DODATEK Č. 2
KE SMLouvĚ O DíLO
uzavřené dne 18. 4. 2017

ZL č. 15

Název akce: Rekonstrukce vnitřních prostor VUZ Kbely, Hůlkova 305, 19700 Praha

Předmět změny: Doplnění elektro

Příloha k změnovému listu č. 15 - doplnění elektro

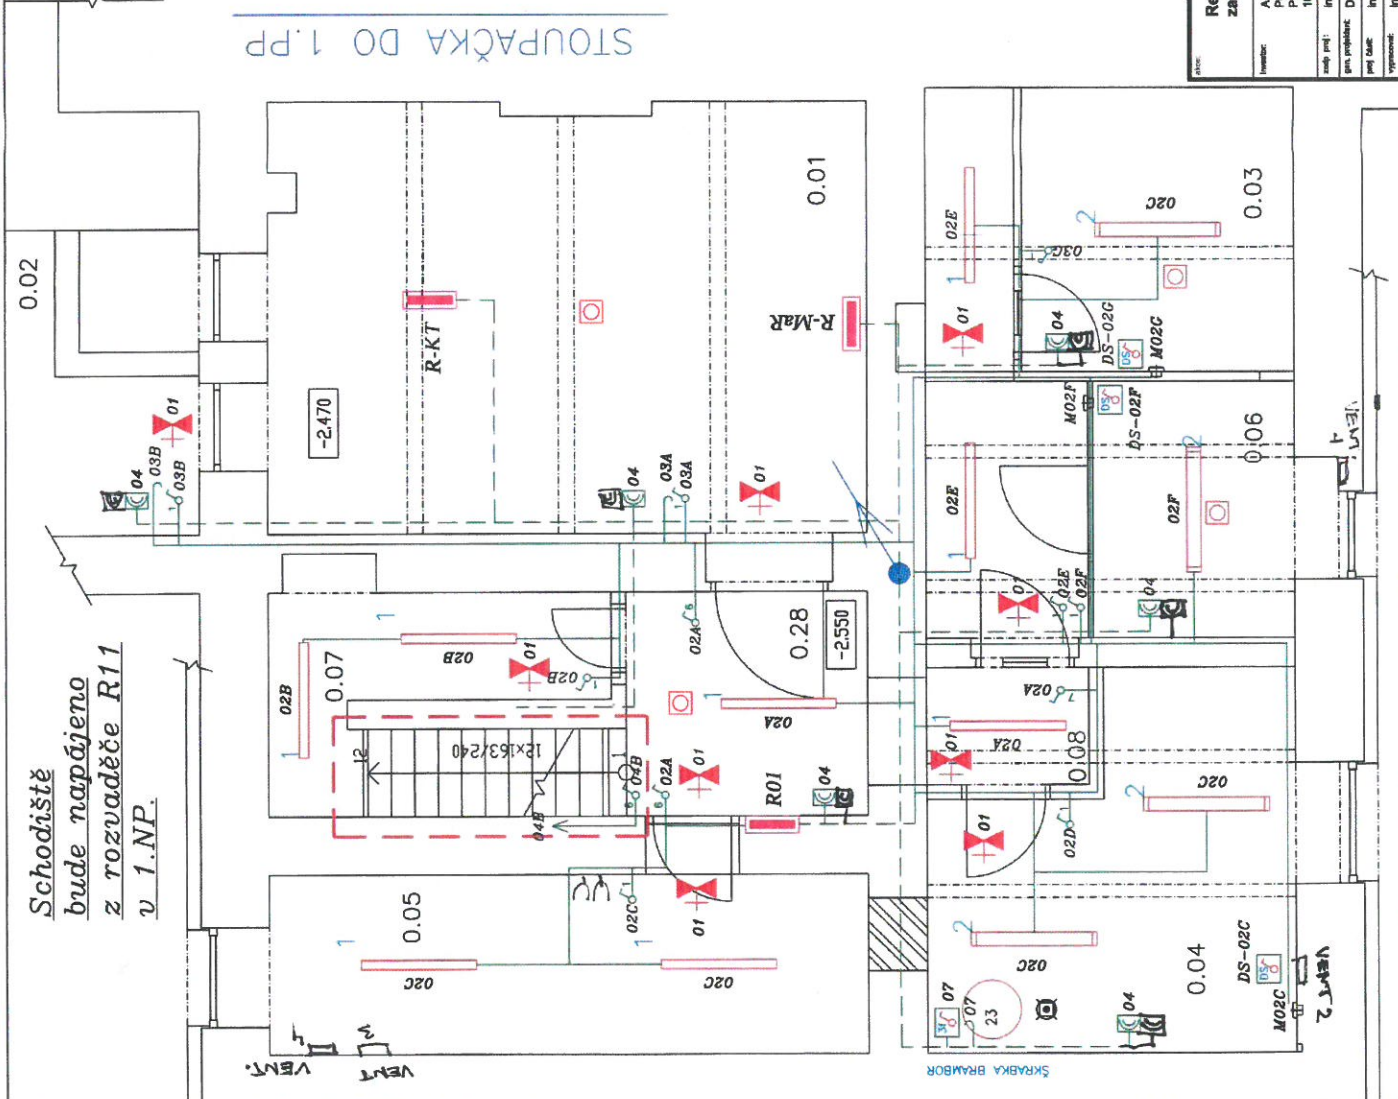
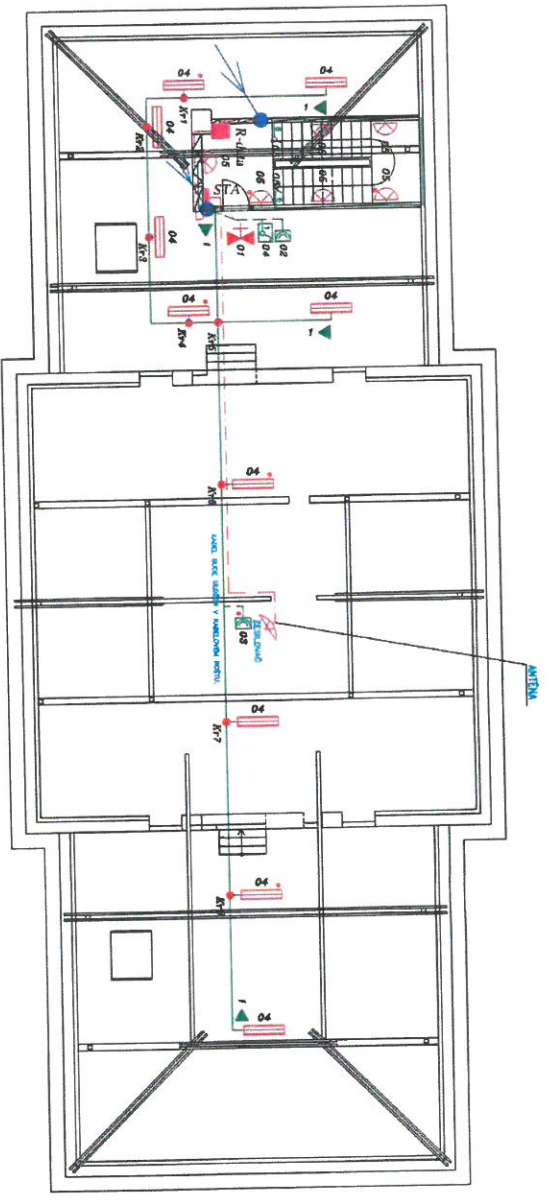
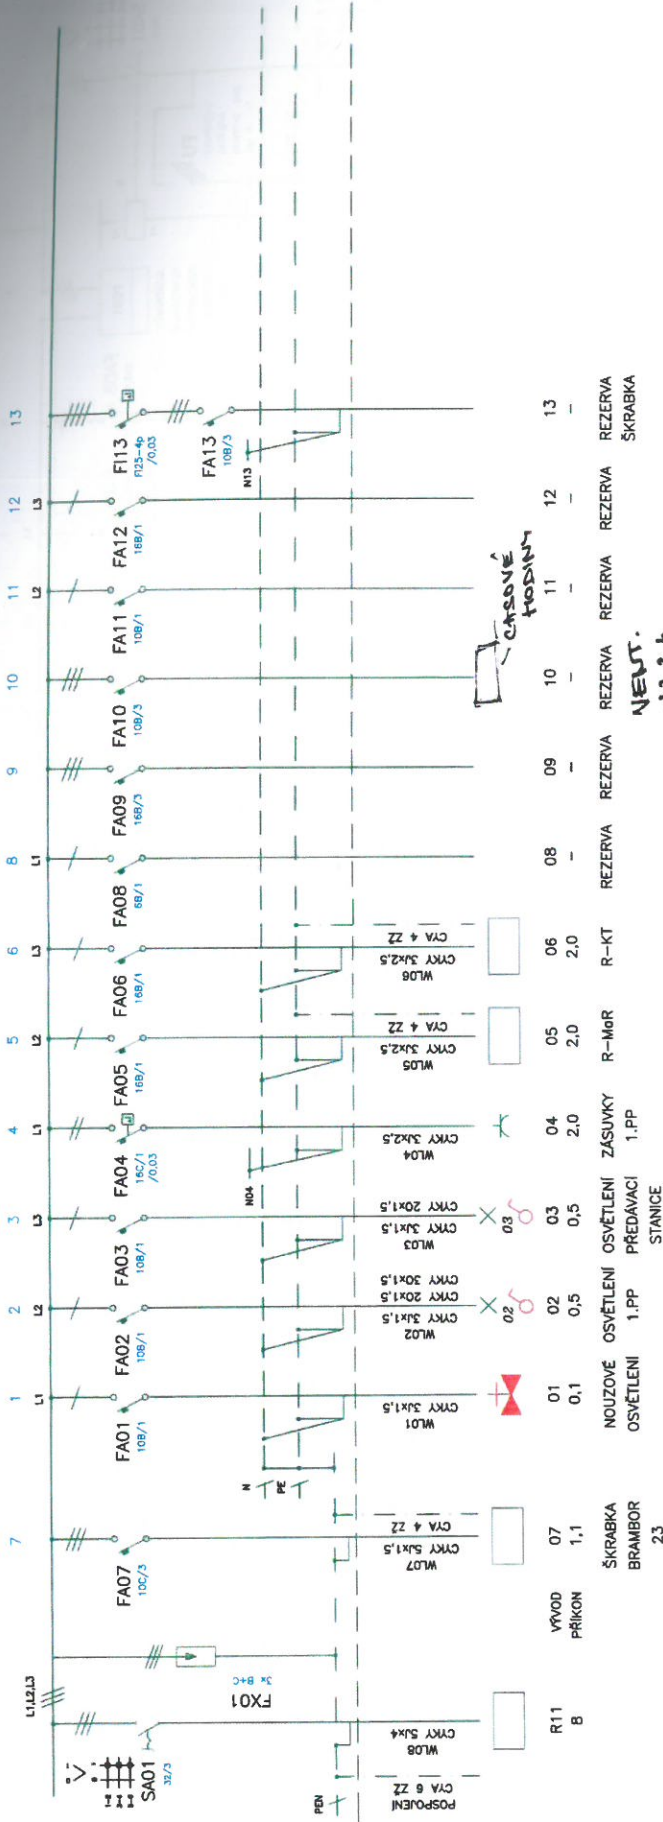
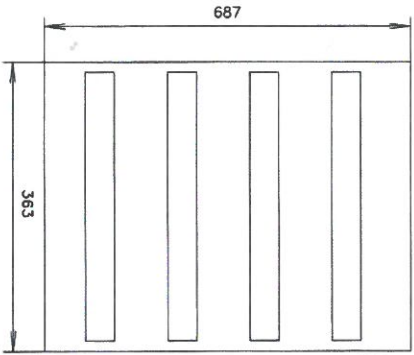
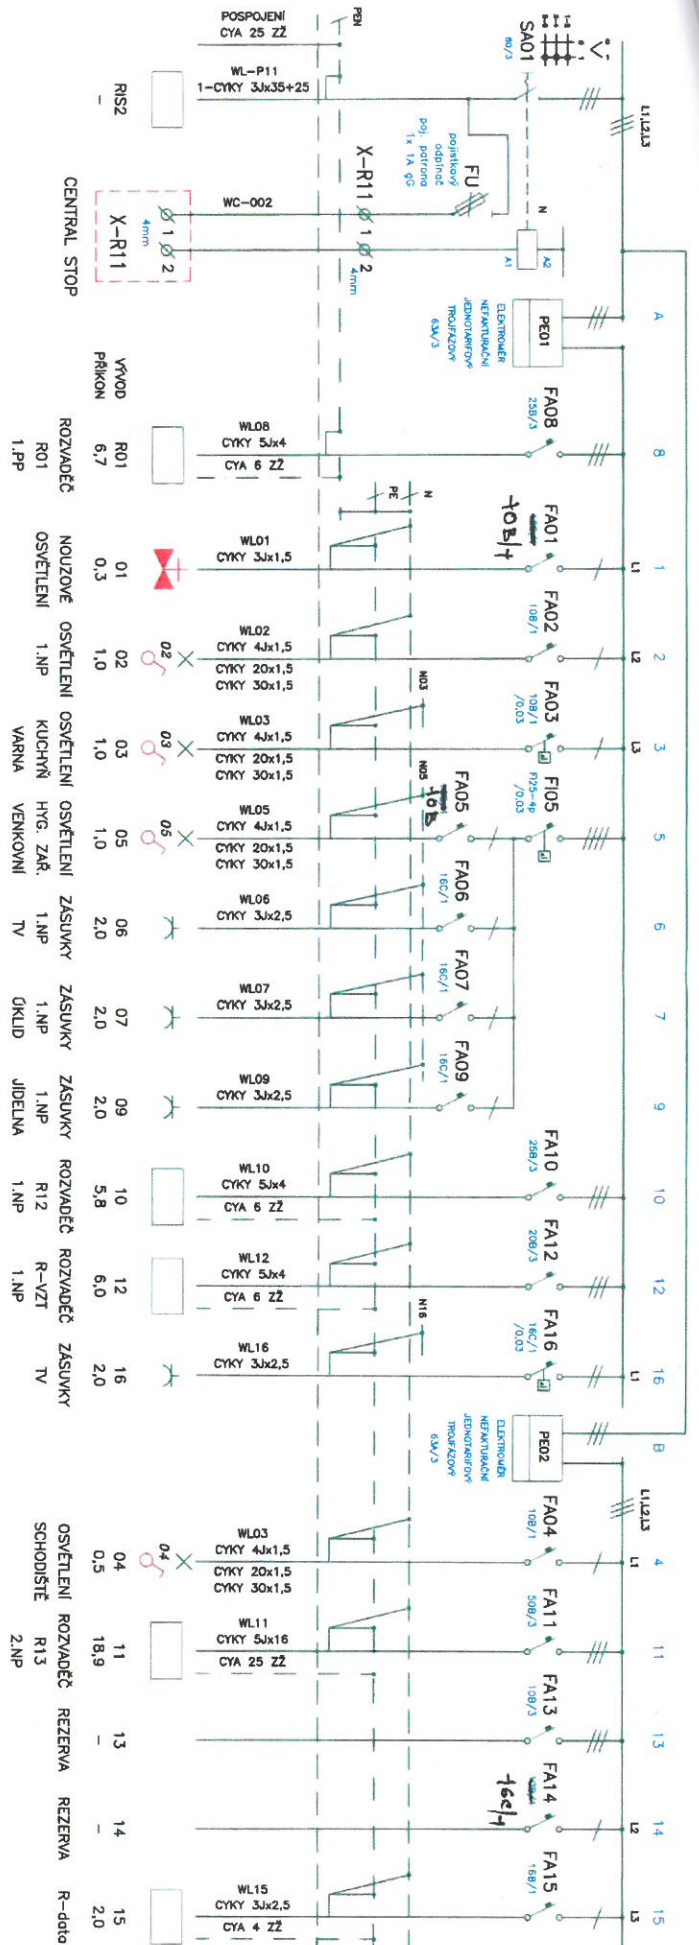
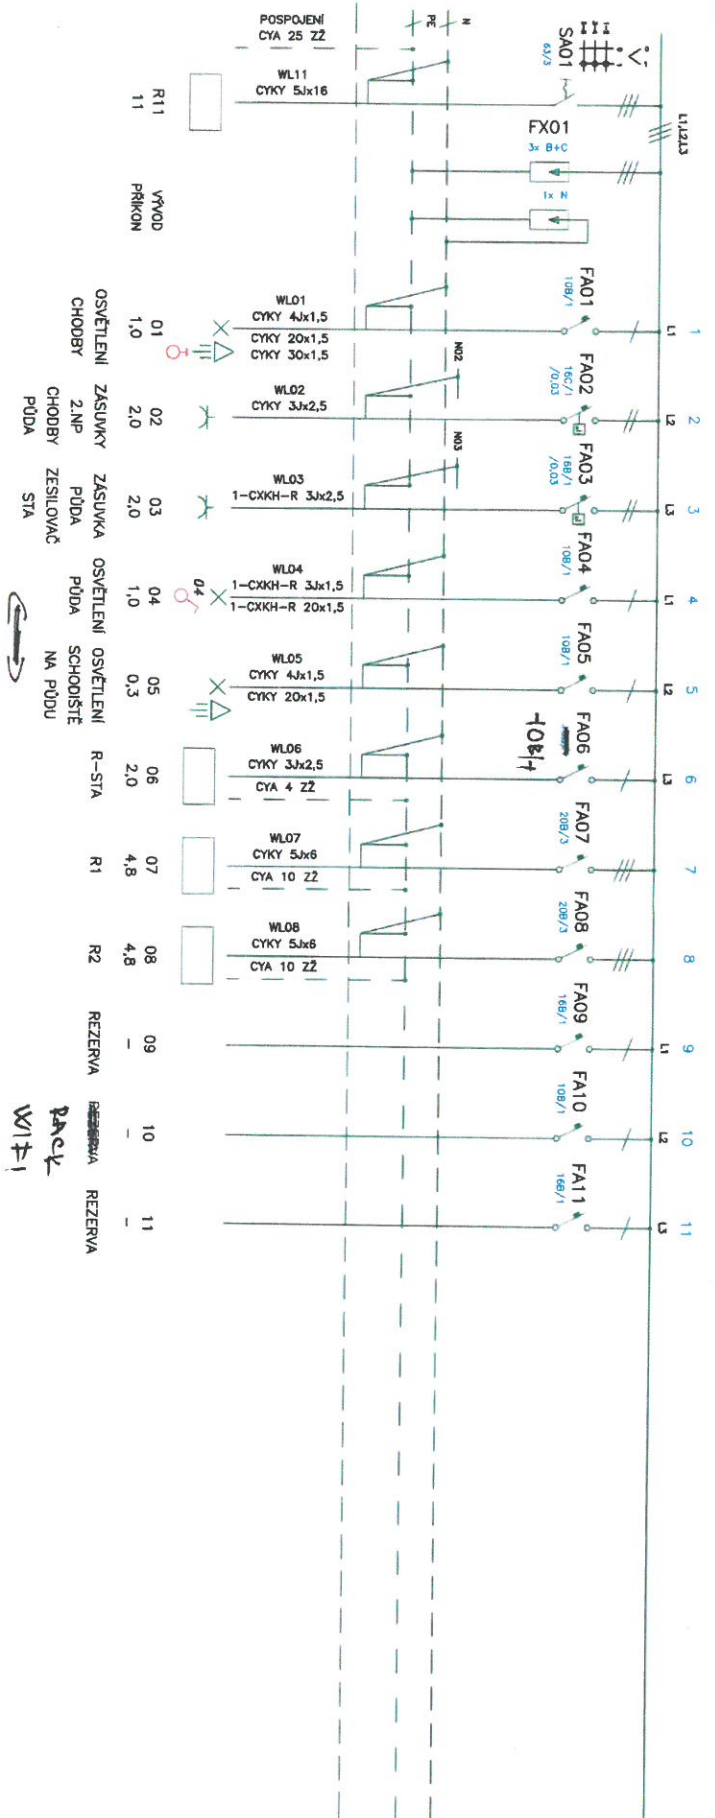
Při kontrole provedení elektroinstalace bylo za účasti uživatele provedeno upřesnění požadavků na veškeré elektroinstalace jako například doplnění zásuvek silnoproudu a slaboproudu popřípadě posunutí některých prvků v návaznosti na vnitřní vybavení.

1	K	SIL-339a	svítidlo VANKELED LED PANEL slim - 120CM-36w-3000l - STUDENÁ BÍLÁ - CCD IP65	ks	2,00000	Bylo ve výkresu PD, avšak nebylo součástí původního výkazu výměr
2	K	SIL-468a	osazení svítidla LED panel	ks	2,00000

3	K	SIL-468b	osazení osvětlení LED pásek	ks	2,00000	přidané LED osvětlení nad výdejním oknem dle požadavku uživatele - zástupce letecké základny
4	K	SIL-339b	LED páska 12W/1m	m	3,00000	
5	K	SIL-339c	Napájecí zdroj 3,7A/12V	ks	1,00000	
6	K	SIL-339d	Hliníková lišta LED pás	m	3,00000	
7	K	SIL-339e	Difuzor Shade transparent	m	3,00000

9	K	SIL-347	zásuvka 230V 50Hz - bílá - pod omítku	ks	22,00000	zásuvky přidané na pokojích jako úklidové vedle dveří a pro televize do každé místnosti
10	K	SIL-322	krabice přístrojová - pod omítku	ks	22,00000	
11	K	3Jx 2,5	CYKY - 3Jx 2,5	ks	48,00000	
12	K	SIL-465	osazení zásuvky	ks	22,00000	
13	K	SIL-466	osazení přístrojové krabice - pro vypínač, zásuvku ... - pod omítku	ks	22,00000	
14	K	SIL-389	pokládka kabelů	m	48,00000	příprava pro protažení HDMI kabelů mezi TV a spodní skříňkou
15	K	SIL-322	krabice přístrojová - pod omítku	ks	28,00000	
16	K	SIL-466	osazení přístrojové krabice - pro vypínač, zásuvku ... - pod omítku	ks	28,00000	
17	K	SIL-347a	záslepny modul	ks	28,00000	
18	K	SIL-418a	trubka PVC ohebná 36	m	31,00000	
19	K	SIL-473	montáž nových kabel. tras - trubky pod omítku	m	31,00000

20	K	SIL-339	svítidlo LED zavěšené 230V IP66 - včetně zdroje LED 2x trubice + 2x závěs - 6	ks	-1,00000	zrušené světlo v chladícím boxu za základě ZL č. 10
21	K	SIL-345	zásuvka 230V 50Hz - s přep."D" - bílá - pod omítku	ks	-33,00000	chyba ve výkazu výměr, nesouhlasí s PD
22	K	SIL-324	pohybový spínač - vnitřní - s doběhem 5 min.	ks	4,00000	úprava elektro v místnostech 1.11, 1.12 a 1.15 změna ovládání svítidel z vypínačů na pohybová čidla dle požadavku objednatele - úspora nákladů na el. energii
23	K	SIL-387	osazení pohybového spínače - na omítku	ks	4,00000	
24	K	3Jx 1,5	CYKY - 3Jx 1,5	ks	18,00000	
25	K	SIL-389	pokládka kabelů	m	18,00000

41	K	SIL-328	svítidlo LED podhledové 230V IP20 - včetně zdroje LED 4x trubice - 1	ks	-1,00000	záměna svítidla v místnosti 1.22 z důvodu SDK kastlíku
42	K	SIL-328a	svítidlo LED podhledové IP20 210x210 18W m.č.1.22	ks	1,00000

Kompletní provedení elektroinstalace bude zpracováno do projektu skutečného provedení a veškeré provedení musí být zastřešeno výchozí revizí elektroinstalace.

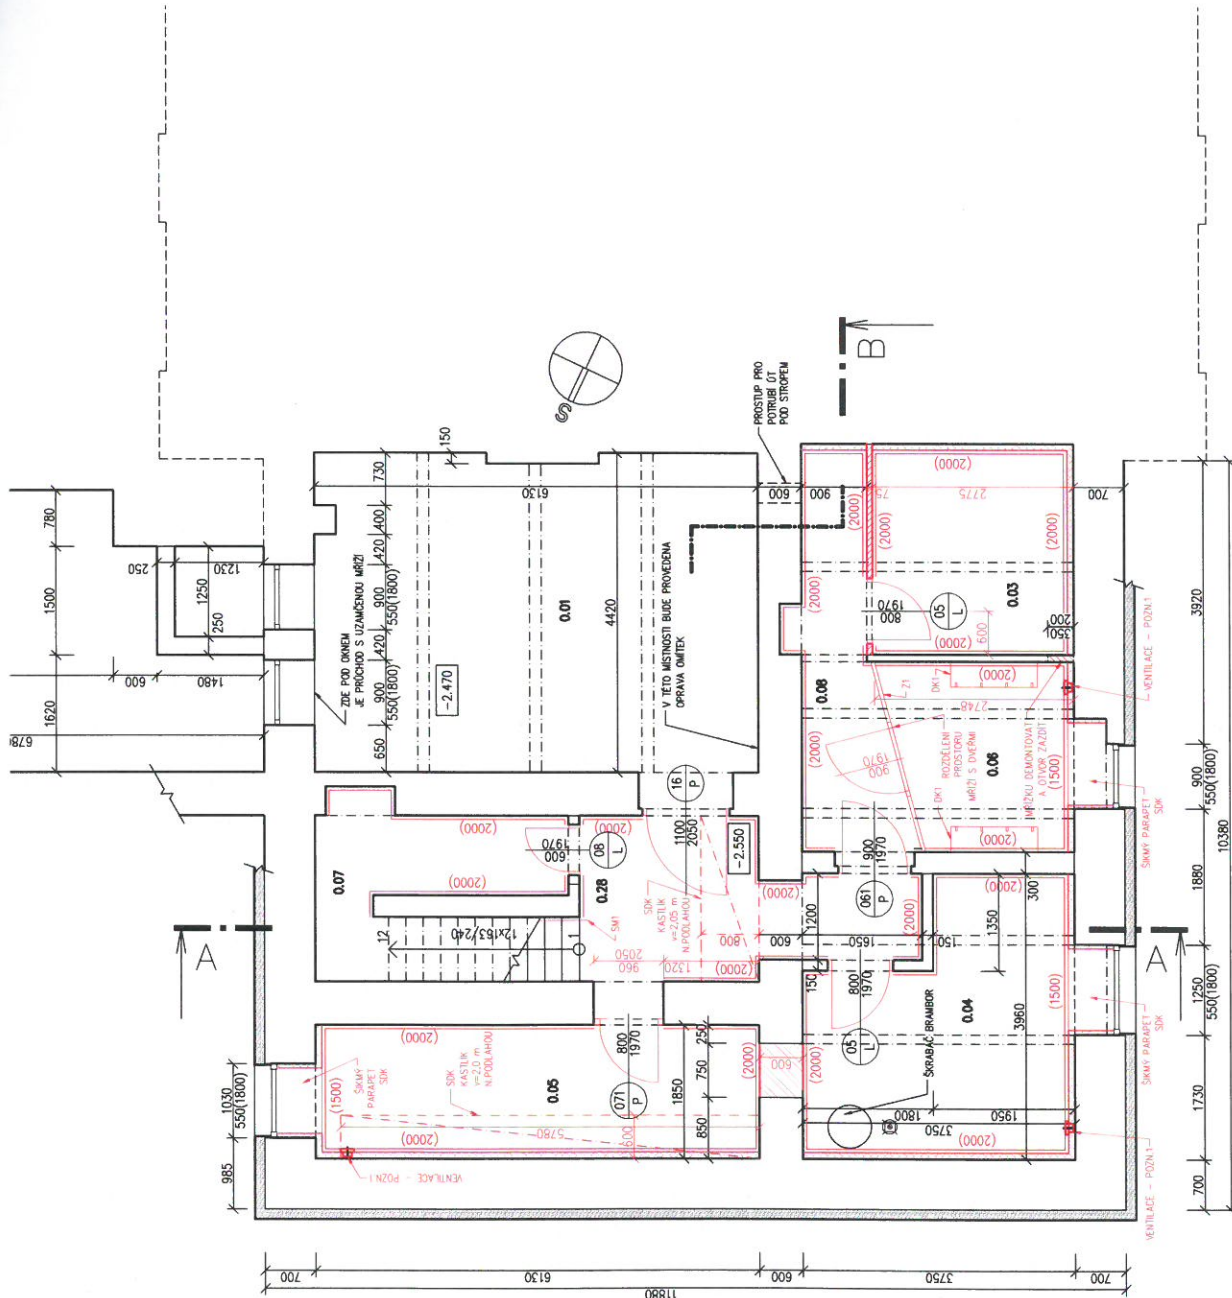
PŮVODNĚ BYLY V M.Č. 0.03, 0.04, 0.05, 0.06 A 0.08 NA VNITŘNÍM LICI OBVODOVÝCH STĚN UVAŽOVANY KERAMICKÉ OBKLADY. KVŮLI VLHKOSTI, KTERÁ SE NACHÁZÍ V OBVODOVÉM ZDIVU BUDOU NOVĚ PŘEVĚDĚNY VOLNĚ STOJÍCÍ SDK PŘEDSTĚNY. PROSTOR ZA NIMI BUDE PROVĚTRÁVAN PŘIROZENÝM ZPŮSOBEM – V PŘEDSTĚNĚ BUDOU OSAZENY VĚTRACÍ MŘÍŽKY PŘI SPODNÍM A HORNÍM OKRAJI KAŽDÝCH 1000 mm

PŘED PŘEVĚDĚNÍM PŘEDSTĚN BUDOU NA STAVAJÍCÍM ZDIVU OSEKÁNY OMIŤKY – ZDIVO BUDE OBNAŽENO AŽ NA CIHLY. BUDOU PŘEVĚDĚNY RÝHY V MÍSTĚCH SPAR VE ZDIVU, A TO DO HLOUBKY 1 cm.

POZNÁMKA 1 – VENTILACE:
DLE PD BUDOU OSAZENY ODSÁVACÍ VENTILATORY, KTERÉ ODTAHLUJÍ VZDUCH Z MÍSTNOSTI DO EXTERIERU. DALŠÍ VENTILATORY BUDOU INSTALOVANY PŘÍMO DOVNITŘ SDK PŘEDSTĚN (CELKEM 3 KS), ABY BYLO PODPOŘENO VĚTRÁNÍ PROSTORU ZA PŘEDSTĚNAMI.
